根据消防审图意见：7、11、12、15栋（建施图）核心筒前室穿套导致疏散门开启方向与疏散方向不一致，不符合GB 50096-2011第6.2.5条规定。修改如下图：

7、11、12、15栋核心筒标准层平面详图

9栋楼梯A-A剖面图
修改前

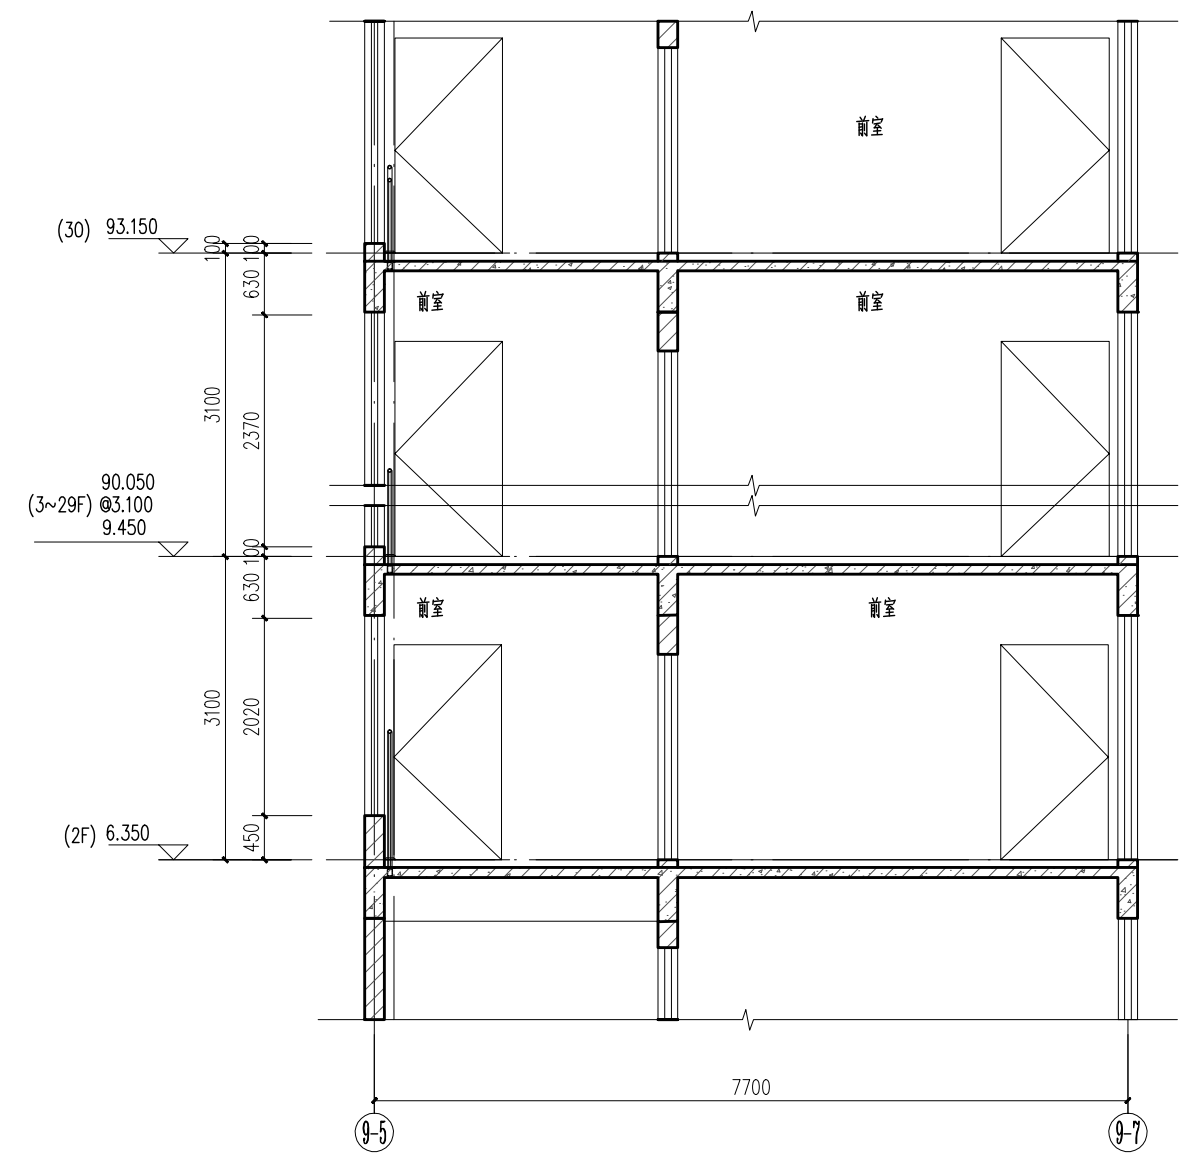
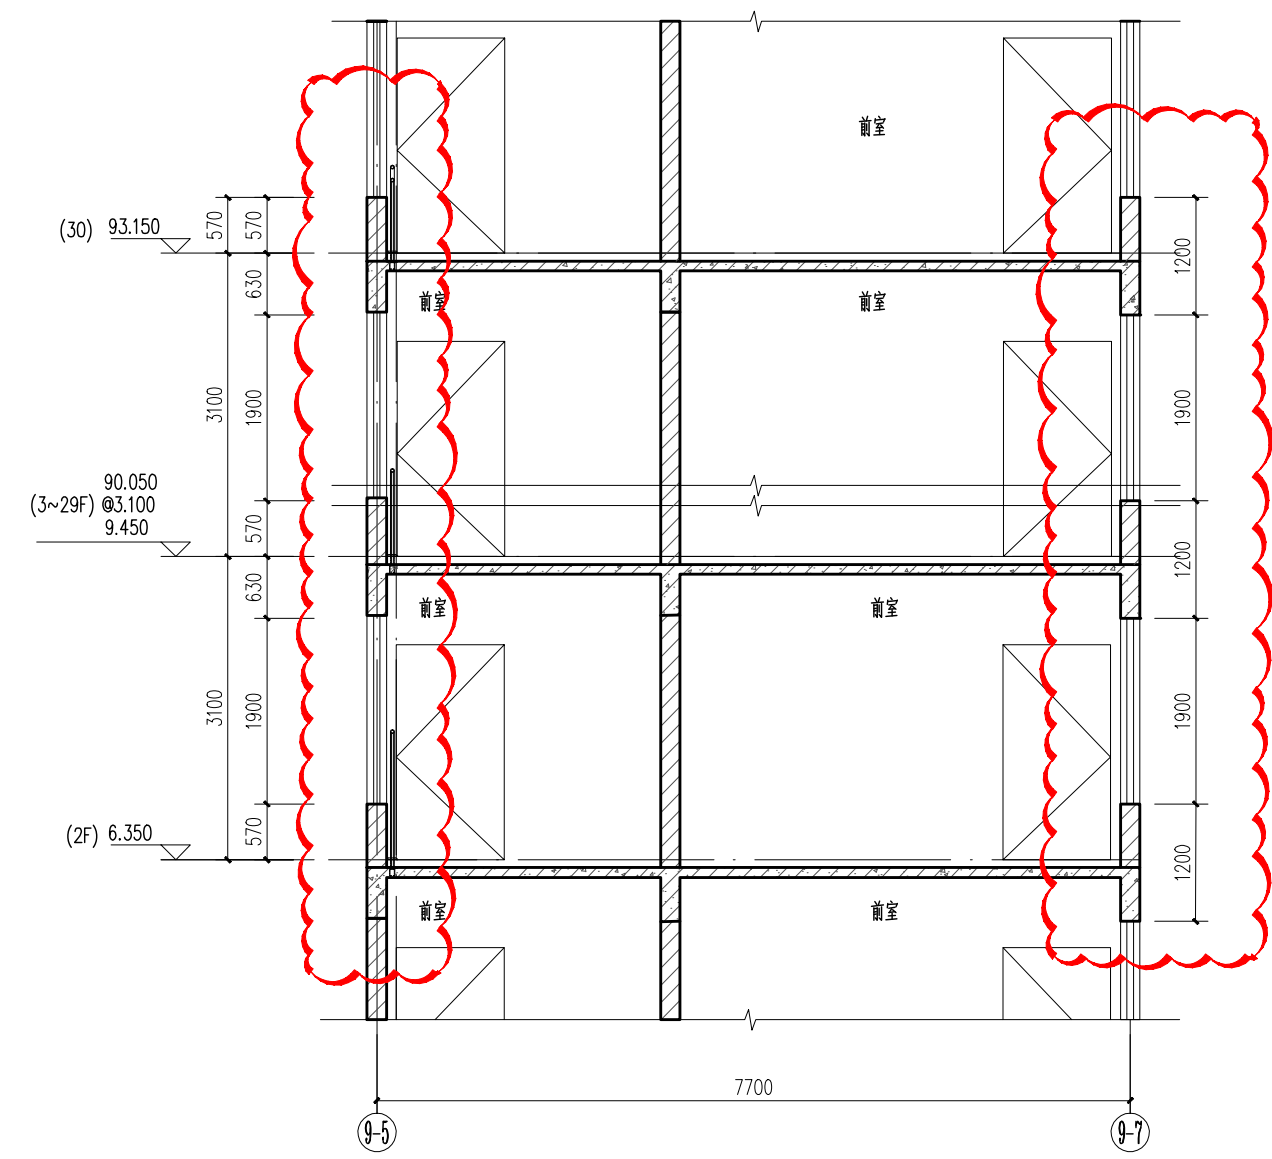
根据消防省图意见：9栋核心筒的窗的上下层之间的实墙高度小于1.2米，不符合GB 50016-2014（2018年版）第6.2.5条规定。修改如下图：

13栋、14栋核心筒标准层平面详图

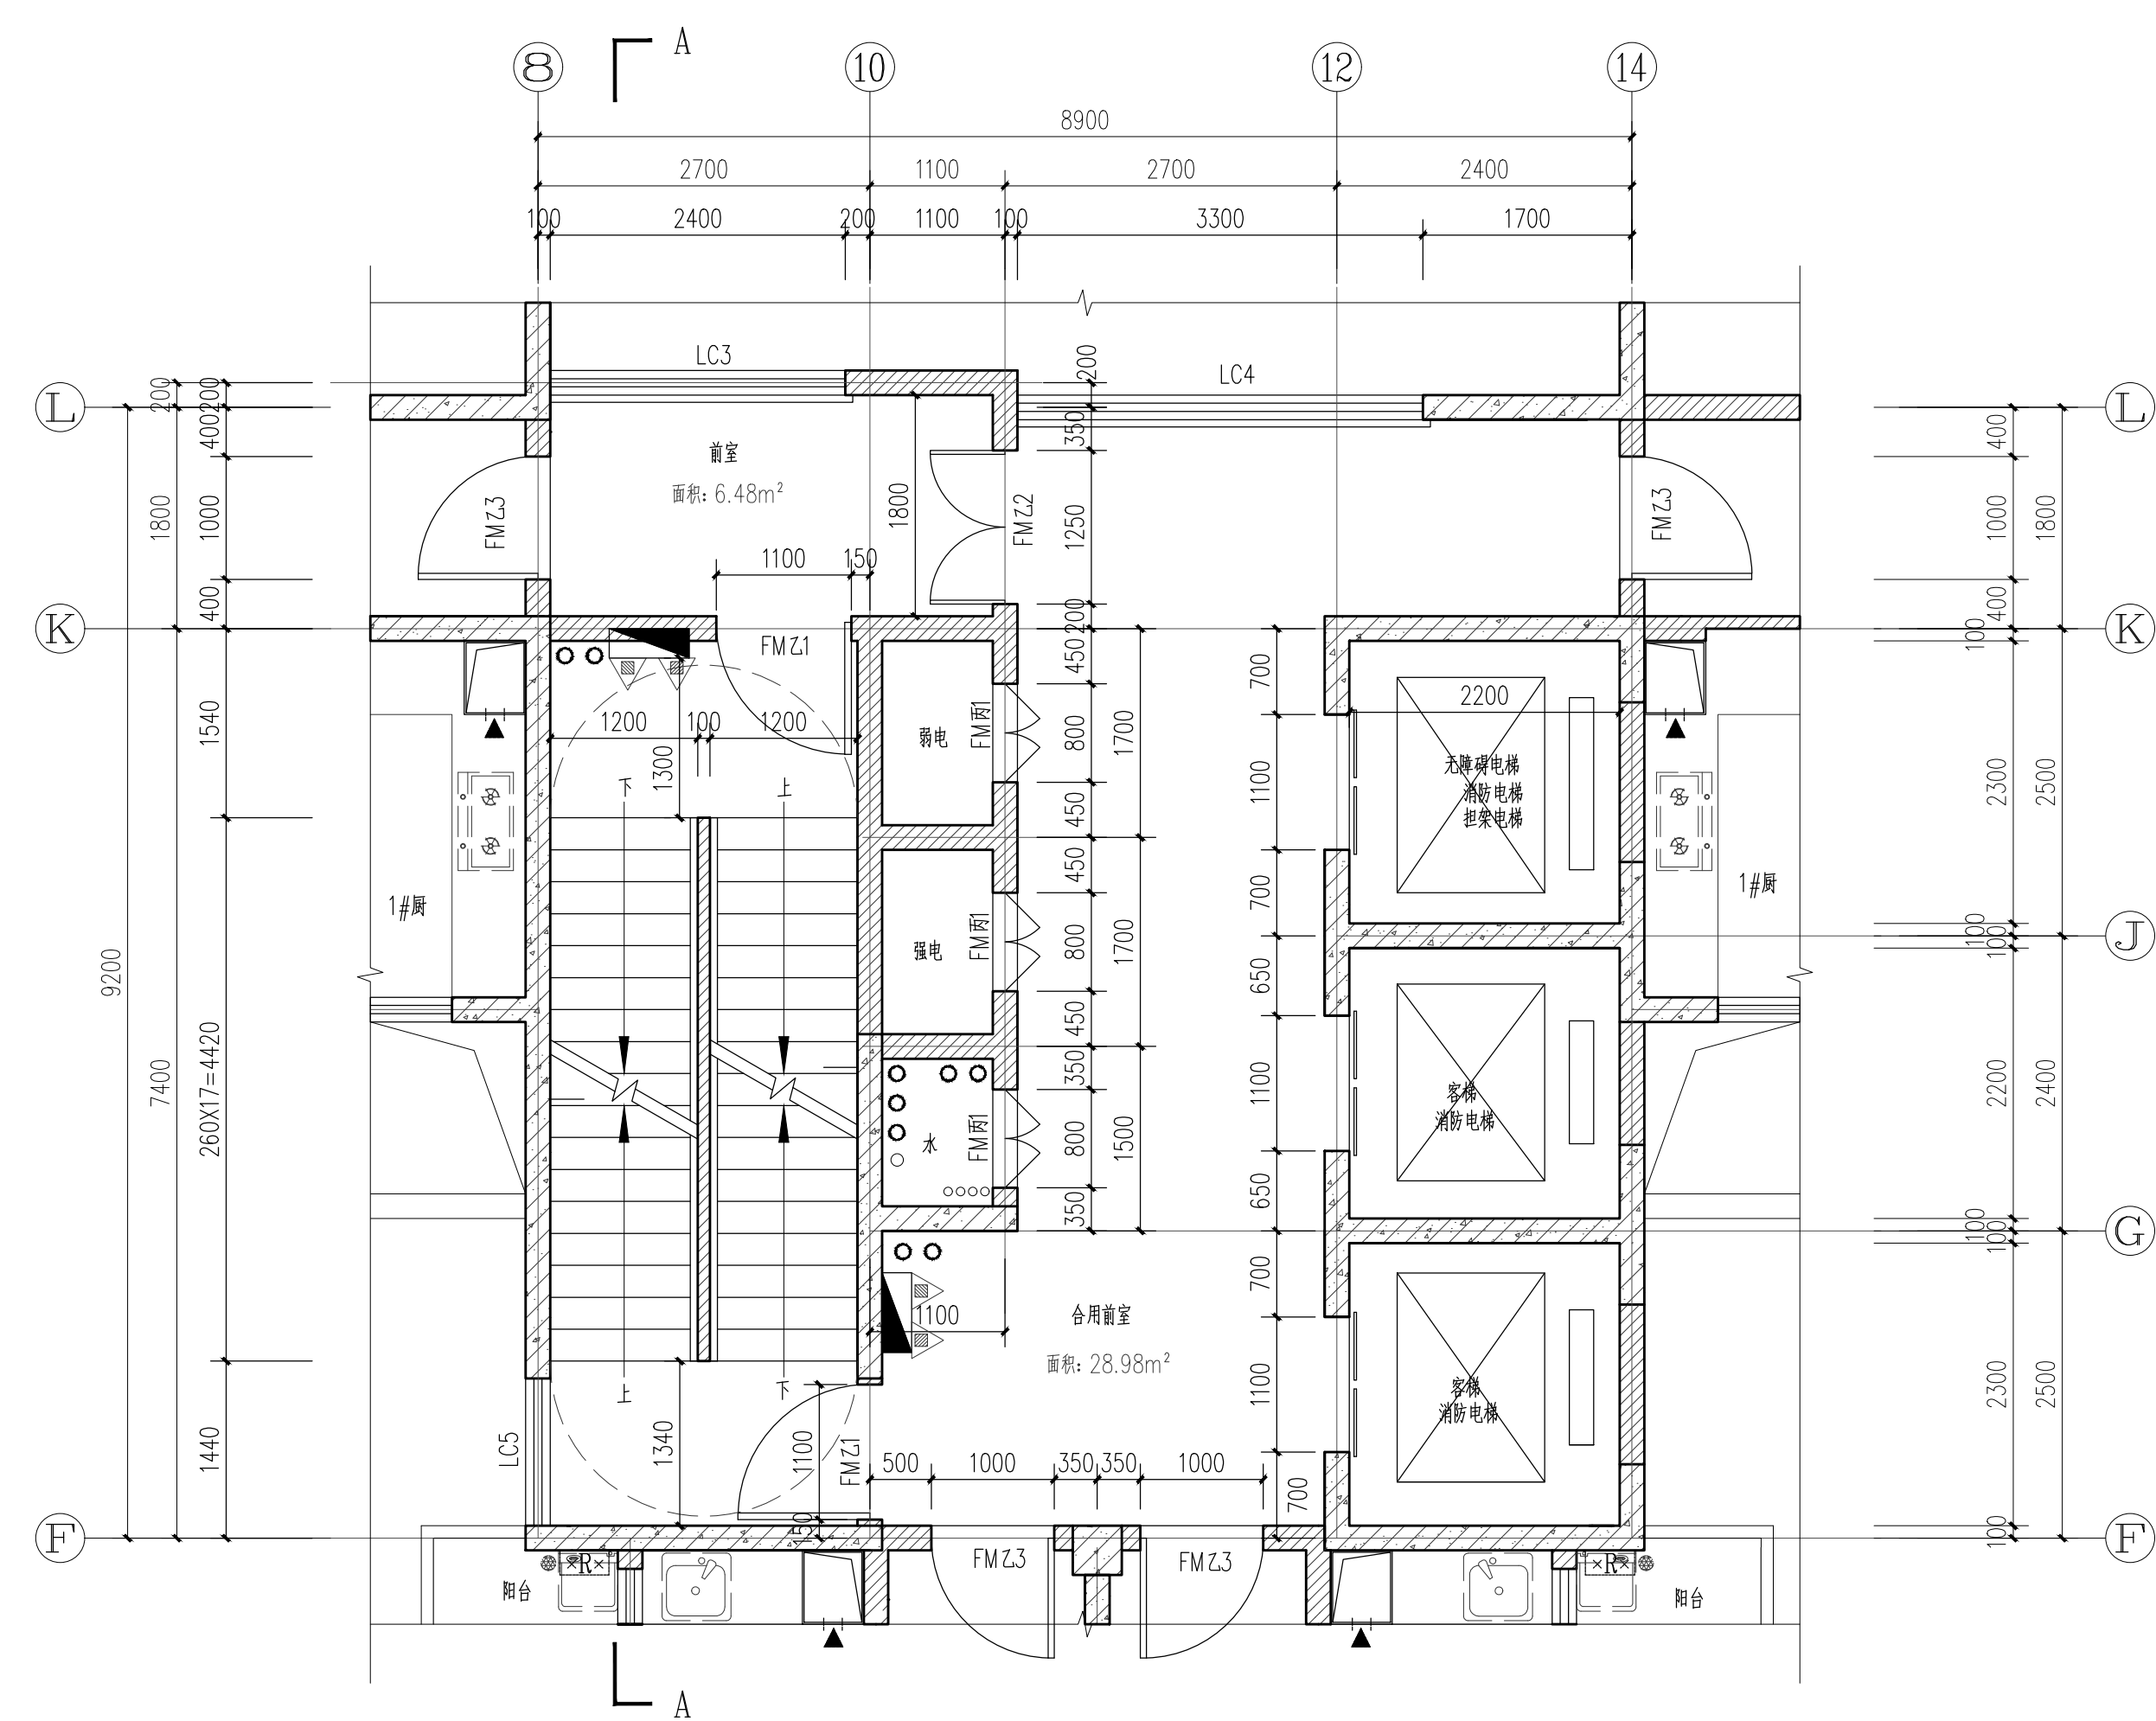
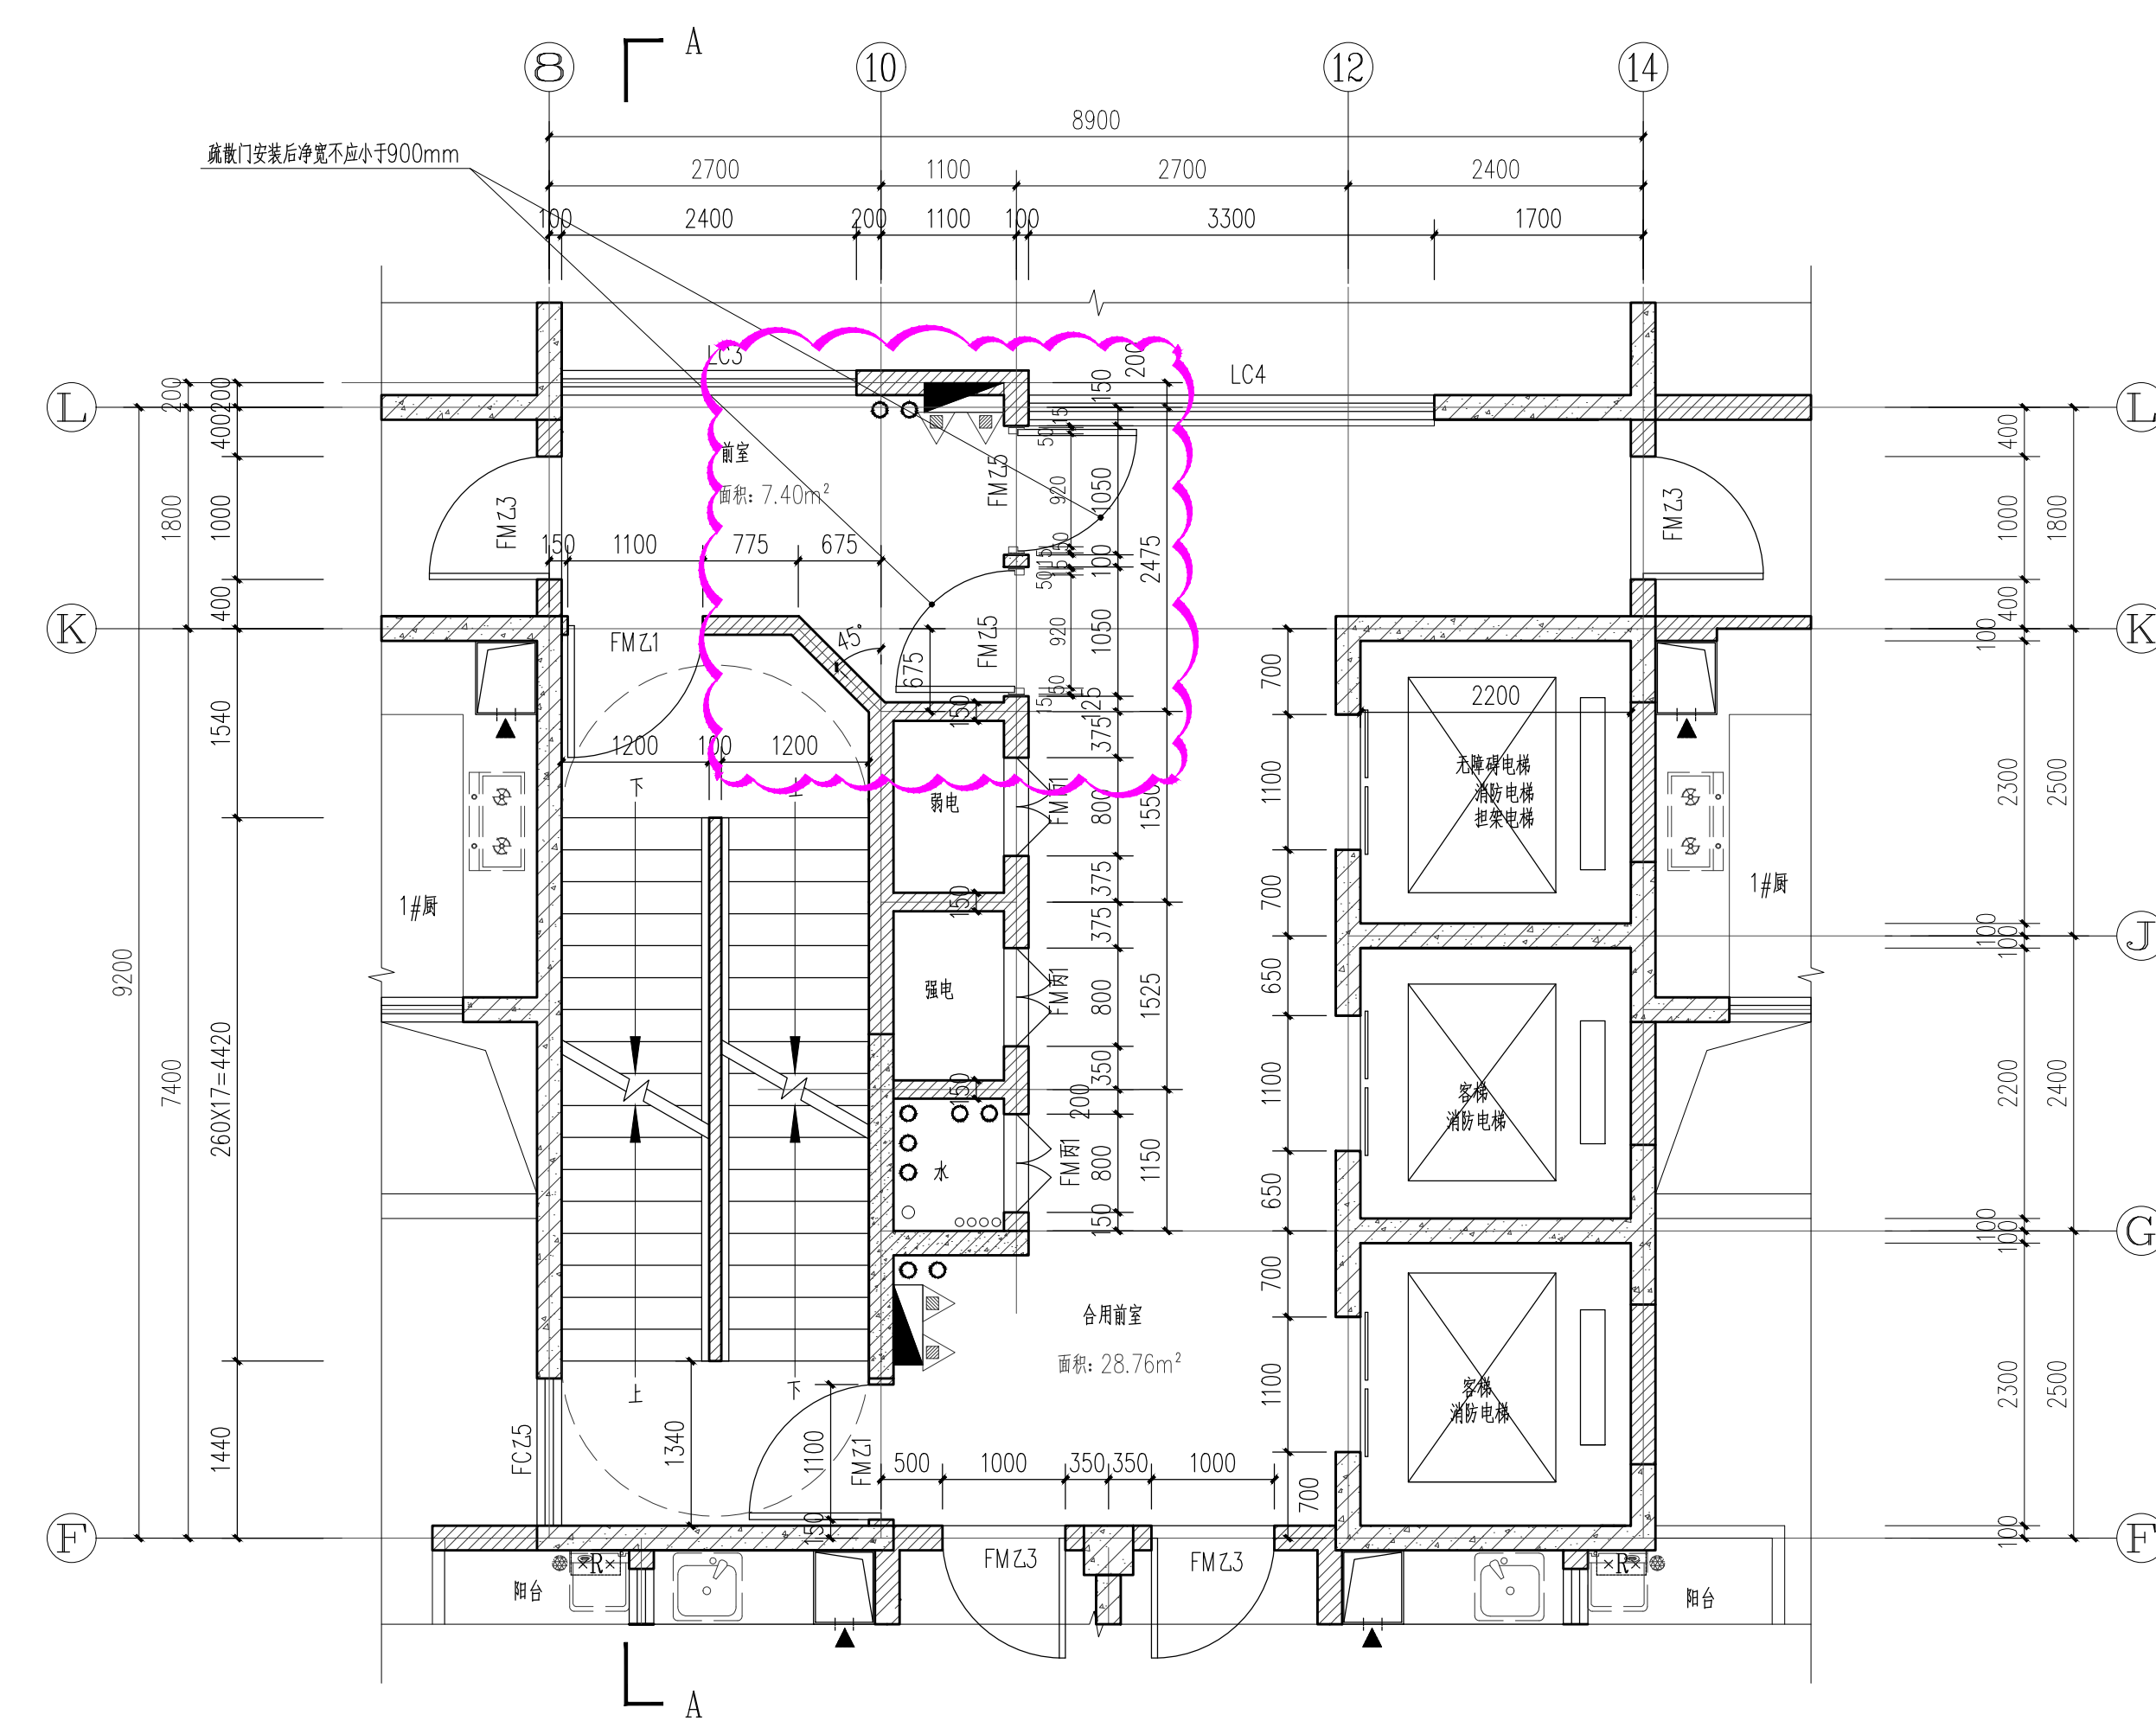
根据消防省图意见：13栋、14栋核心筒前室穿套导致疏散门开启方向与疏散方向不一致，不符合GB 50096-2011第6.2.5条规定。修改如下图：
